Turn- und Festhalle Endingen  
Treppe zum Untergeschoss

Ertüchtigung des Treppenlaufs  
14.08.2017 ohne Maßstab

Stadt Balingen, Amt für Hochbau-  
und Gebäudewirtschaft

VARIANTE A:

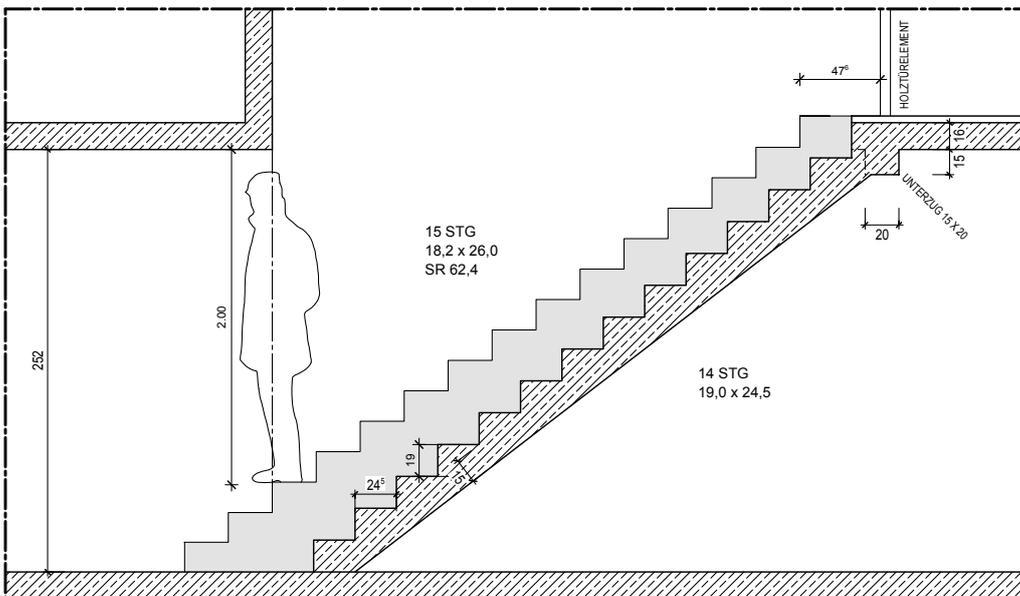
Treppe wird aufgefüllt und erhält eine Stufe mehr und ein bequemeres Schrittmaß:

15 Steigungen mit 18,3 cm Steigung und 28,6 cm Auftritt

VARIANTE B:

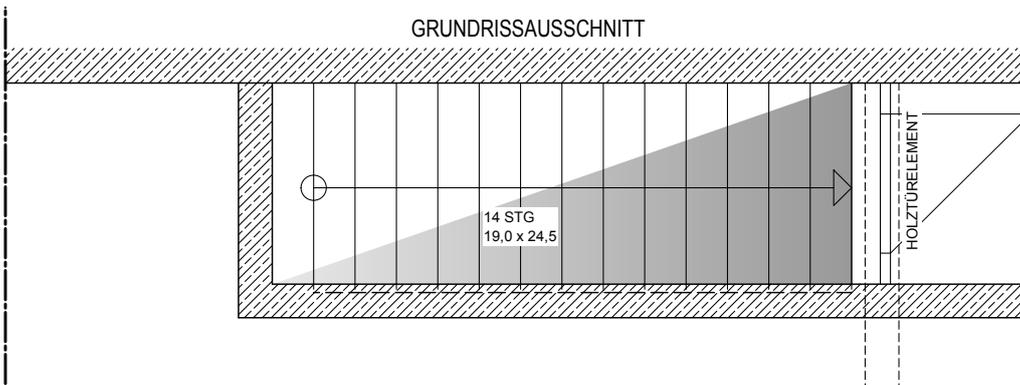
Treppe wird aufgefüllt und erhält im oberen Bereich ein Podest von 50 cm, eine Stufe mehr und ein bequemeres Schrittmaß:

15 Steigungen mit 18,3 cm Steigung und 26,0 cm Auftritt
